Technical Bulletin

Zusätzliche Spannung Werte für STT-1

5078, 5344XS. K015078, K01/K025344XS
AUDI, BMW
Verschiedene
Audi 2.6/2.8 V6; BMW 2.4 D/TD
Audi AAH,ABC,ACZ,AEJ, AFC;
BMW M21246TA/TB

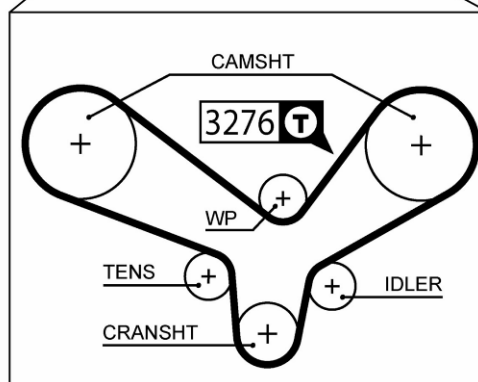
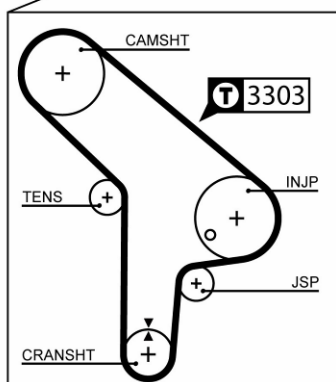
Anfang 2007 haben wir den Daten-Chip unseres Sonic- Spannungsprüfers STT-1 aktualisiert. Die `006' Version muss zukünftig nicht mehr aktualisiert werden, wenn wir Spannungswerte für weitere PowerGrip® Zahnriemen hinzufügen.

In diesen Fällen benutzen wir nun einen speziellen Code, den Sie im STT-1 eingeben müssen. Zu finden ist dieser Code auf dem Riemenverlauf, der auf der Verpackung unserer PowerGrip Zahnriemen Abgebildet ist.

Der Code wird mit dem T Hinweis verbunden: z.B. **T 3500**

Bis jetzt haben wir 2 neue Spannungswerte identifiziert: Für den PowerGrip® Riemen 5078, für BMW 2.4 D/TD Motoren der Code 3303. Für PowerGrip® Riemen 5344XS, für Audi 2.6 und 2.8 Motoren V6, müssen Sie Code 3276 eingeben.

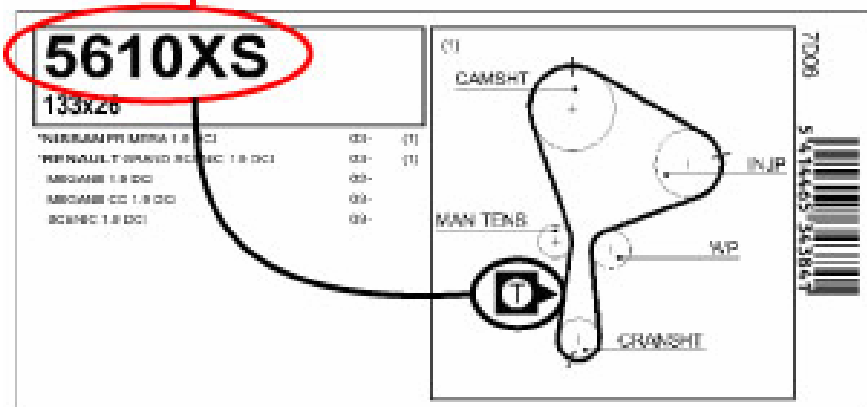
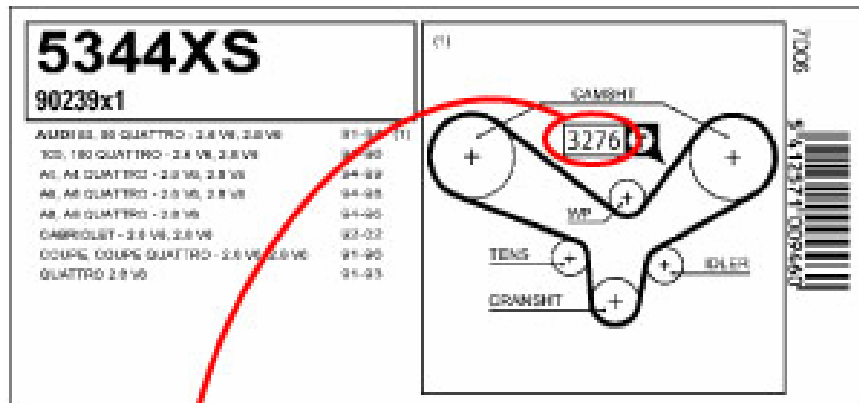
Nachdem Sie den Code eingegeben haben bestätigen Sie mit Enter , nun erscheint der Code erneut auf dem Anzeigefeld und bestätigt somit, dass die Datenbank den Wert gefunden hat. Die weitere Vorgehensweise zum Messvorgang ist wie bisher durchzuführen.

Wenn die Zeichnung auf der Verpackung nur ein **T** enthält, benutzen Sie wie bisher die Riemenbezeichnung (z.B.5049XS)

Wenn die Zeichnung auf der Verpackung ein **T** 3500, dann müssen Sie nun diese Kennziffer anstatt der Riemenbezeichnung verwenden.
